VYSVĚTLENÍ ZADÁVACÍ DOKUMENTACE ČÍSLO 5

"VFU – Rekonstrukce objektu č. 31"

**podlimitní veřejná zakázka na stavební práce
zadávaná v otevřeném řízení**

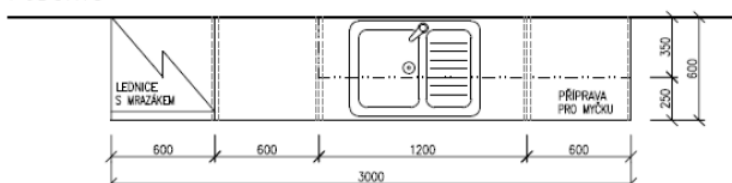
Dotaz číslo 105: SO.001 Stavební část – reakce na dotaz č. 62

Zadavatel potvrdil chybně uvedenou délku kuchyňské linky u položky 937. Ve VV tuto délku neopravil.

Dotaz číslo 62: V zadávací dokumentaci je ve výkazu výměr stavební části položka:

937	W/04	Kuchyňská linka 4000/2000 mm, vč. doplňků - D+M	kus	2,00000
-----	------	---	-----	---------

Ve výpise vnitřního vybavení je v nákrese délka linky 3m

Jakou délku tedy má linka mít?

Žádáme zadavatele o opravu délky kuchyňské linky ve výkazu výměr.

Odpověď zadavatele: U položky č. 937 ve výkazu výměr s ozn. VV/04 má být správná délka kuchyňské linky 3 m (dle výpisu prvků vnitřního vybavení).

Odpověď zadavatele: Opravený výkaz výměr viz přílohy tohoto Vysvětlení. Ve výkazu výměr u položky č. 937 s ozn. VV/04 byla opravena délka kuchyňské linky na 3,0 m dle výpisu prvků vnitřního vybavení.

Ve výkrese D.1.1-14 Půdorys 3.NP – nový stav je prvek AL/10 – obsažen 2x – viz. níže:

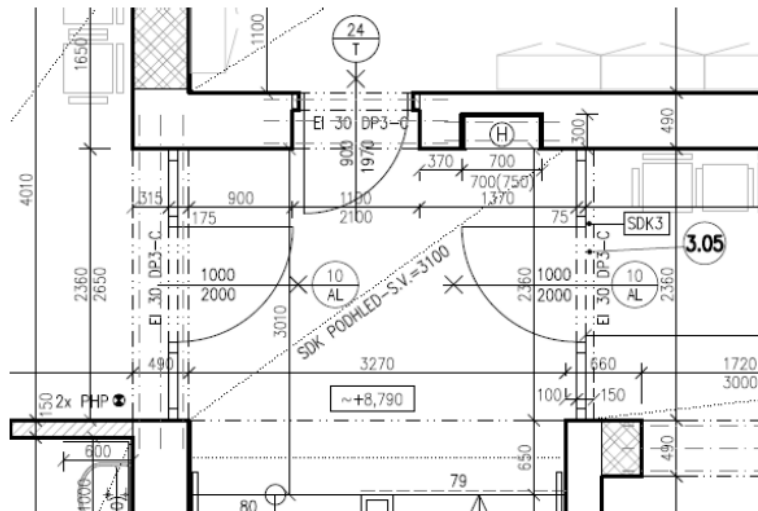
Dotaz číslo 107: SO.001 Stavební část – reakce na dotaz č. 72

Zadavatel potvrdil chybně uvedené množství u položky 832. Ve VV toto množství neopravil.

Dotaz číslo 72: Dotaz – výpis hliníkových výrobků – prvek AL/10

Ve výkrese D.1.1-33 Výpis hliníkových výrobků AL/10 – je počet kusů ve 3.NP – 1 ks

Žádáme o upřesnění, co platí.

Žádáme zadavatele o opravu množství ve výkazu výměr.

Odpověď zadavatele: Správný počet hliníkových výrobků s ozn. AL/10 jsou 2 ks, u jednoho kusu bude navíc požární předěl (oppláštění systémovou SDK konstrukcí s požární odolností 45 minut včetně hliníkových profilů).

Odpověď zadavatele: Opravený výkaz výměr viz přílohy tohoto Vysvětlení. Ve výkazu výměr u položky č. 832 s ozn. AL/10 byl opraven počet kusů, správně 2 ks.
